con la presente si inviano le Osservazioni contro il Progetto di un impianto eolico codice procedura ID\_VIP/ID\_MATTIM: 1269 denominato "Pitigliano" ubicato nei comuni di Pitigliano (GR) e Sorano (GR) costituito da 20 (venti) aerogeneratori di potenza nominale 7,0 MW per un totale di 140,0 MW con relative opere connesse ed infrastrutture indispensabili.

**ID: Codice procedura (ID\_VIP/ID\_MATTM): 12691**

**“Progetto di un impianto eolico denominato “Pitigliano” ubicato nei comuni di Pitigliano (GR) e Sorano (GR) costituito da 20 (venti) aerogeneratori di potenza nominale 7,0 MW per un totale di 140,0 MW con relative opere connesse ed infrastrutture indispensabili”**

**Immagine 1. Vincoli ex art. 136 del CBC dal PIT della Regione Toscana e zona approssimativa dove è progettato l'impianto industriale.**

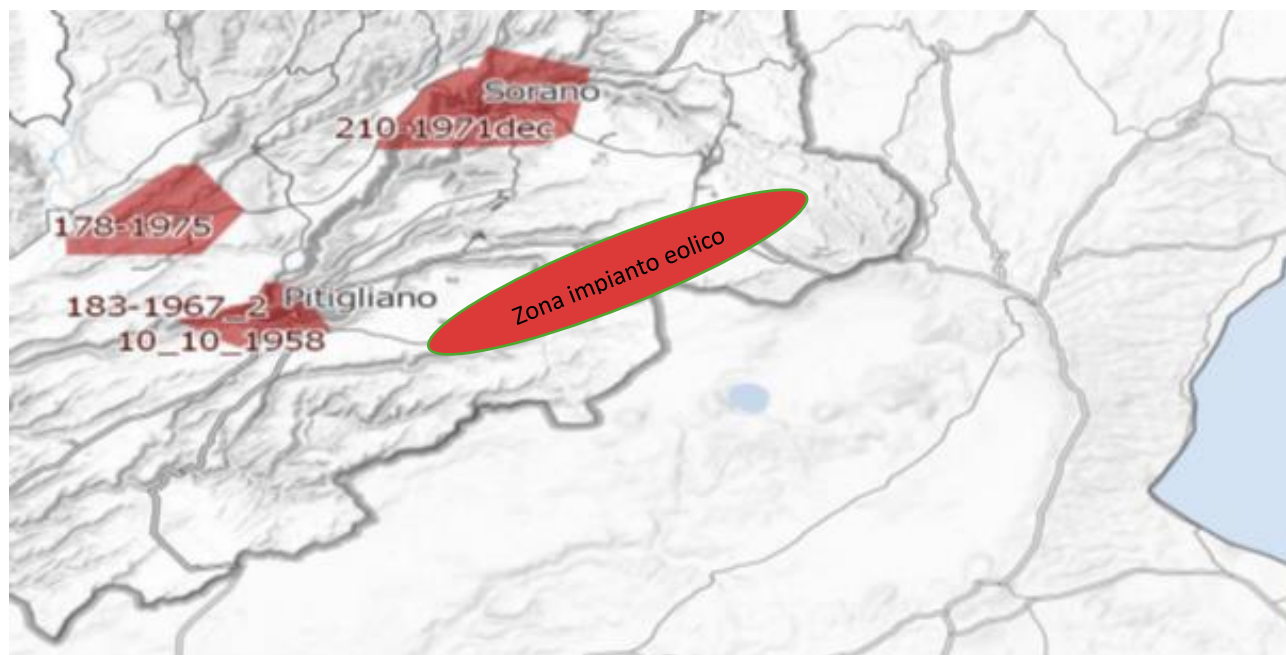
Al contrario si evidenzia che l'impianto eolico industriale citato non solo ricadrebbe con tutti e 20 gli aerogeneratori all'interno delle fasce di rispetto di 3 km di due vincoli paesaggistici di notevole interesse pubblico esistenti nella Regione Lazio e con una parte di essi nel vincolo paesaggistico del Centro abitato di Sorano ( GR) quindi in aree non idonee all'installazione di impianti di energia rinnovabile. Addirittura, alcuni aerogeneratori sarebbero ubicati a poche centinaia di metri dai perimetri dei due vincoli paesaggistici laziali ex art 136 del CBC.

*Inoltre, come sostiene la Proponente parte dell'impianto si verrebbe a trovare a 3,5 km dal centro abitato di Sorano. Infatti, tre degli aerogeneratori WTG 08, 09, 10 sono addirittura all'interno delle fasce di rispetto dei 3 km del suo vincolo paesaggistico di notevole interesse pubblico ex art 136 del CBC. Si evidenzia che così si crea*

un'ulteriore incompatibilità con la tutela del Paesaggio.

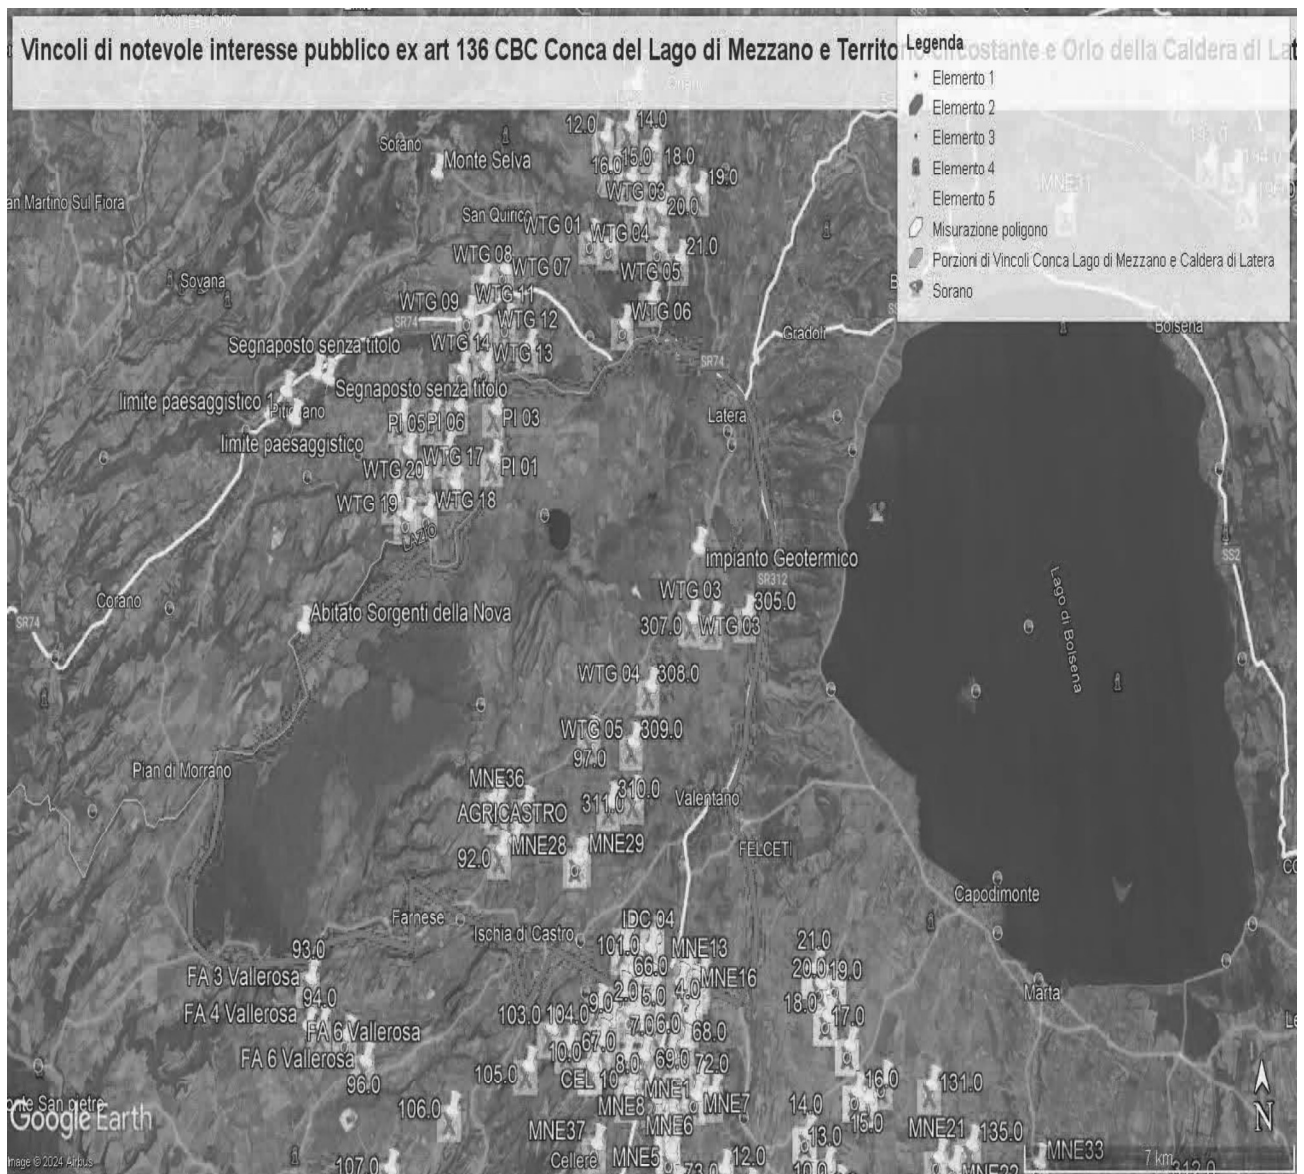
ma nelle sue immediate vicinanze ( a soli 100 metri i primi due aerogeneratori) oltre ad impattare sul territorio e sulle economie di cinque Comuni del Lazio (Farnese, Onano, Latera, Valentano, Grotte di Castro e Gradoli ) si trova nelle fasce di rispetto dei Beni di notevole interesse pubblico come si è evidenziate nelle Osservazioni precedenti e crea degli impatti negativi anche sui beni naturalistici come verrà dettagliato nell'Osservazione relativa alla Vinca. Inoltre, andrebbe a sommarsi al già enorme cumulo di impianti eolici e fotovoltaici e geotermici che creano una elevata criticità ambientale nella provincia di Viterbo e interferiscono anche con il territorio toscano come si può vedere dalle varie immagini dell'Allegato n. 1.

**IMMAGINE n. 2** Impianto eolico industriale “Pitigliano” e distanze aerogeneratori dai Vincoli della Conca del Lago di Mezzano...

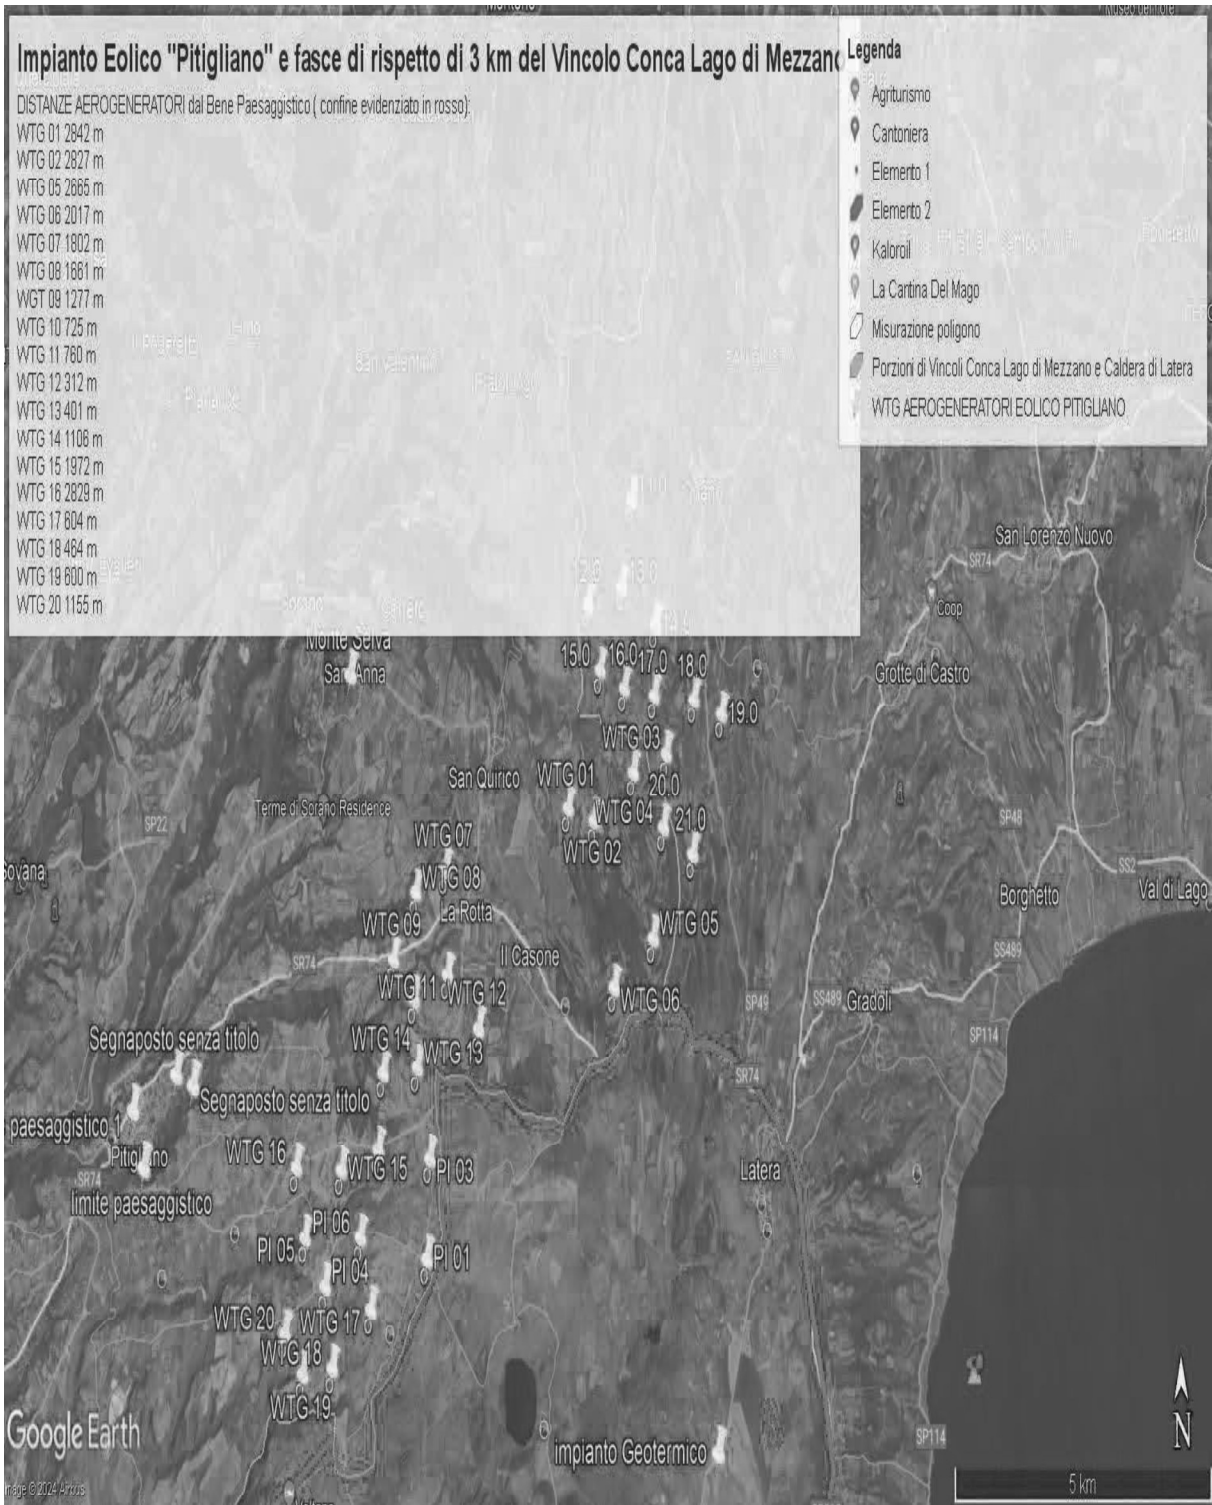
Come è illustrato nell'immagine si ribadisce che l'impianto industriale "Pitigliano" ricade completamente all'interno delle fasce di rispetto dei due vincoli di notevole

interesse pubblico e lambisce quelle di un terzo vincolo e quindi come affermato dal Consiglio di Stato nelle sentenze citate, l'impianto è insediato in area non idonea ai sensi dell'art. 20 comma 8 lettera c quater del D.Lgs. n. 199/2021 e ss.mm.ii al contrario di quanto sostiene la proponente.

**IMMAGINE n. 3 Impianto eolico industriale "Pitigliano" e distanze aerogeneratori dai Vincolo "Orlo della Caldera di Latera.**

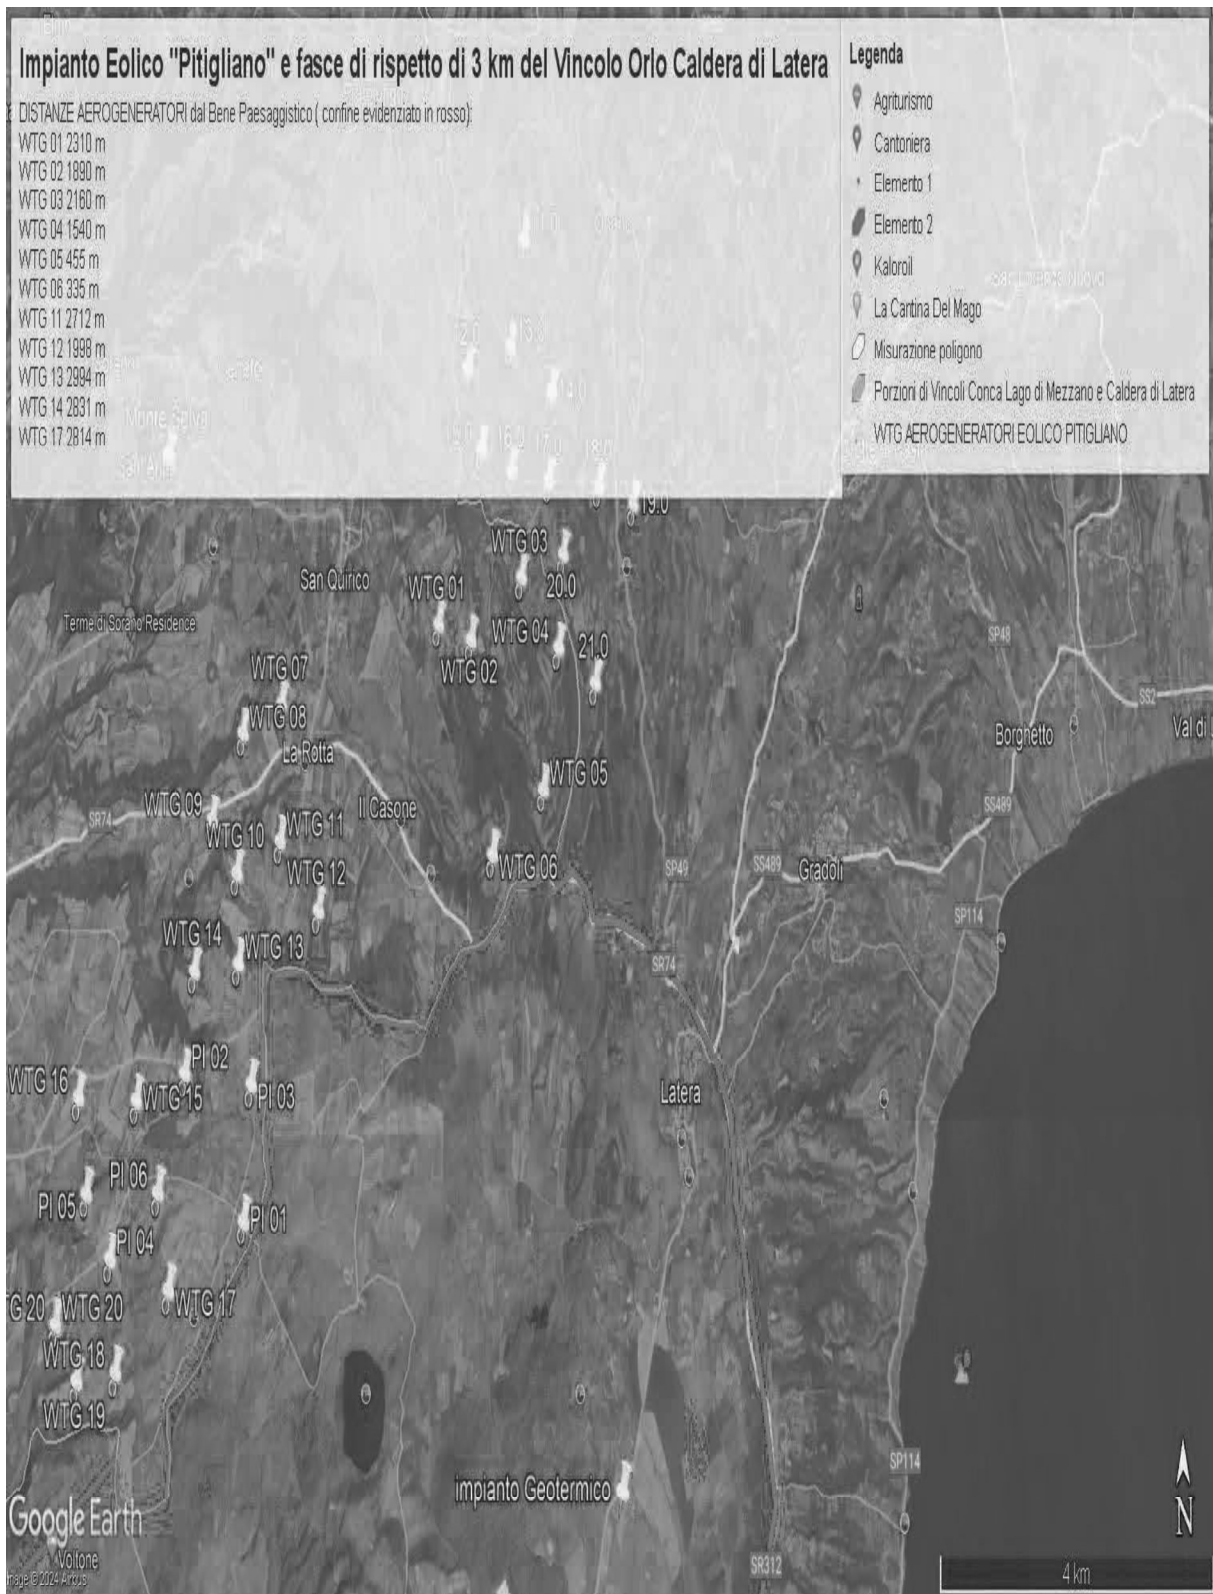
Concludendo, si evidenzia ancora che la proponente non effettuando la procedura prevista dalla Parte III delle Linee Guida nazionali ha ignorato un vincolo paesaggistico di notevole interesse pubblico istituito con un provvedimento del Segretariato regionale del Ministero della Cultura per il Lazio che ha emanato il Decreto di dichiarazione di notevole interesse pubblico n. 22 del 15.02.2024 ai sensi e per gli effetti dell'art. 136, co. 1, lett. c) e d) del decreto legislativo 22 gennaio 2004, n. 42, "Ambito paesaggistico, geologico e geomorfologico dell'orlo della caldera di

Latera e delle sue pendici interessate dai centri eruttivi periferici" nei comuni di CELLERE, FARNESE, ISCHIA DI CASTRO, LATERA, PIANSANO.

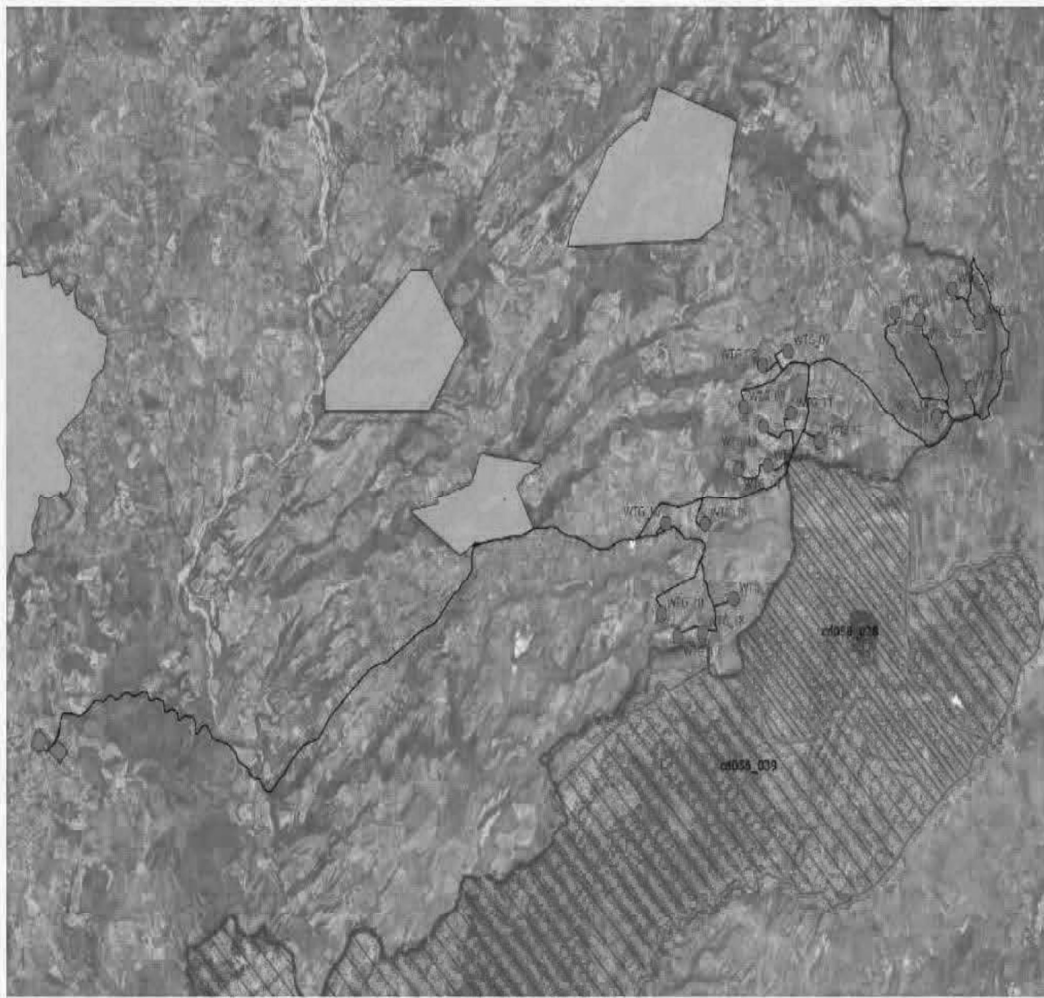
**IMMAGINE n. 4** Si evidenzia che i tre aerogeneratori WTG 07, WTG 08 e WTG 09 impattano con il vincolo paesaggistico di notevole interesse pubblico del Centro Storico di Sorano. Il WTG 07 si troverebbe a 2828 m, WTG 08 2504 e WTG 09 2990. Il cavidotto dell'impianto invece impatta in buona parte del Vincolo paesaggistico ex art. 136 del CBC del Centro Storico di Pitigliano.
